Mission régionale d'autorité environnementale

Avis délibéré
de la Mission régionale d'autorité environnementale (MRAe) d'Île-de-France
en date du 14 février 2020 sur le projet de modification des conditions de la
remise en état et de cessation d'une carrière au profit d'une installation de
stockage de déchets inertes (ISDI)
située à Guerville et Mézières-sur-Seine (78)

Synthèse de l'avis

Illustration 5 : Carte de localisation des sites à enjeux faunistiques et floristiques identifiés
(Source : volet habitats faune flore de l'étude d'impact)

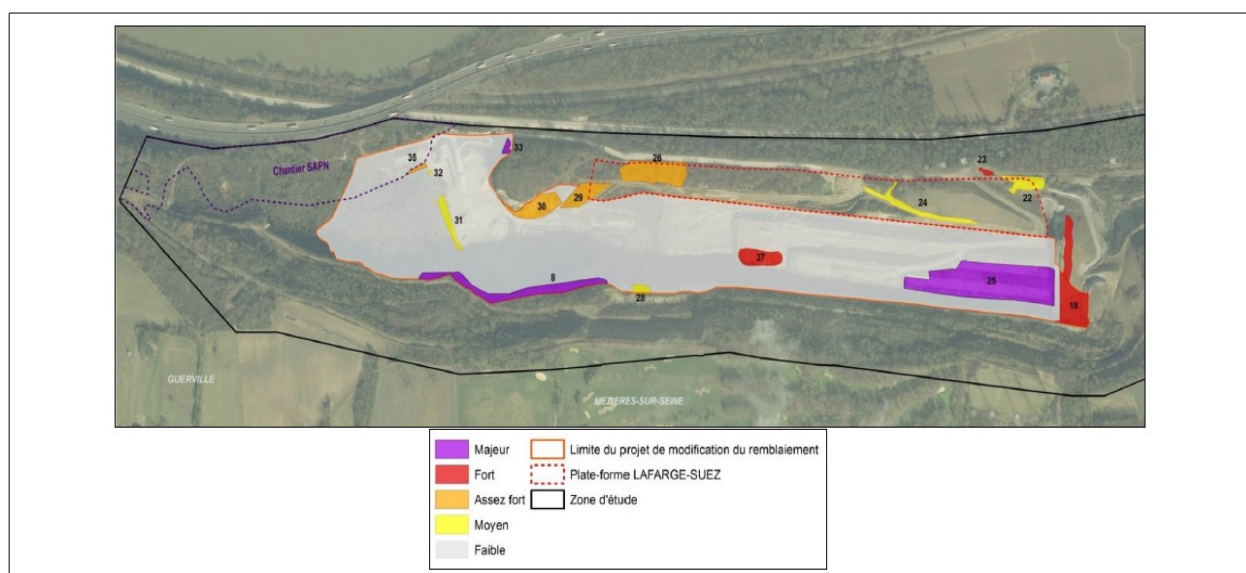
Après les mesures d'évitement et de réduction d'impact, les impacts sont évalués de nuls à faibles sur l'ensemble des autres sites à enjeux. Ainsi, seul un site, fréquenté par le Faucon pèlerin et les Goélands (nidification) (linéaire de falaise de craie conservé), sera impacté de manière permanente à l'issue des travaux (cf illustration 5).

Toutefois, il apparaît qu'une fois que les mesures d'évitement et de réduction des impacts prévues dans le dossier seront mises en œuvre, les impacts résiduels du projet sur ces espèces (destruction d'habitats, transition dans le déplacement d'habitats) resteront importants et nécessiteront la mise en place de mesures compensatoires.

La MRAe recommande que l'exploitant présente dans le corps de l'étude d'impact les plans de phasage des mesures d'évitement, de réduction et de compensation projetés pour chaque période de travaux.

Illustration 6 : Plan de remise en état final sollicité (Source : Étude paysagère, page III/10).

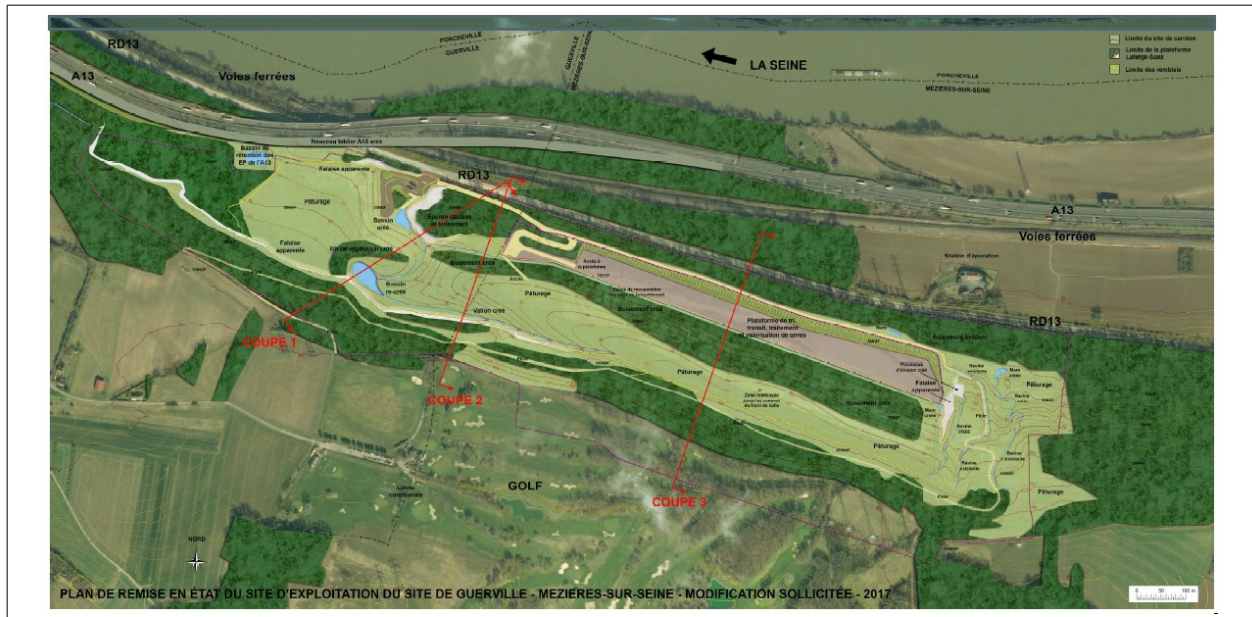
Elle indique qu'après la remise en état proposée les impacts sur les perceptions visuelles du site seront moins importants que ceux du réaménagement prévu actuellement du fait de la réduction de la longueur linéaire de la falaise en faveur de pentes boisées et d'une meilleure intégration du front conservé dans les paysages de la vallée (cf illustration 6).

Illustration 7 : Topographie finale du modelé du remblai (source : Résumé non technique)

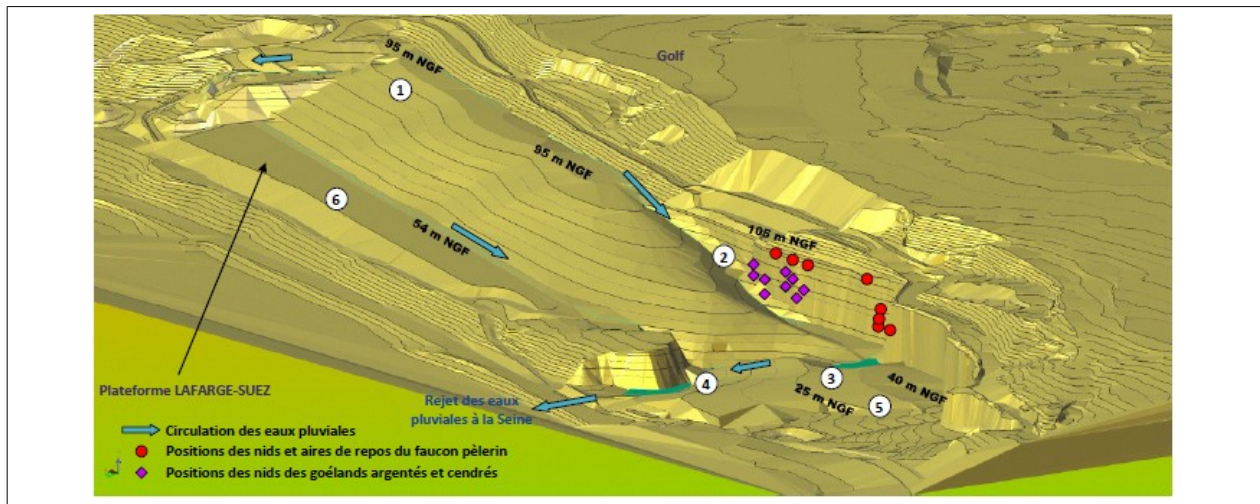
Le dossier doit, pour la MRAe, préciser les dispositions prises par le pétitionnaire pour garantir la surveillance de la falaise et la sécurité sur le site à long terme

Pour la MRAe, la stabilité des remblais ne sera assurée que si les préconisations de l'INERIS en matière de gestion des eaux, de respect des pentes et de végétalisation à l'issue des travaux seront reprises et appliquées. Des précisions sont à apporter pour la gestion des eaux sur le remblais (cf illustration 7).
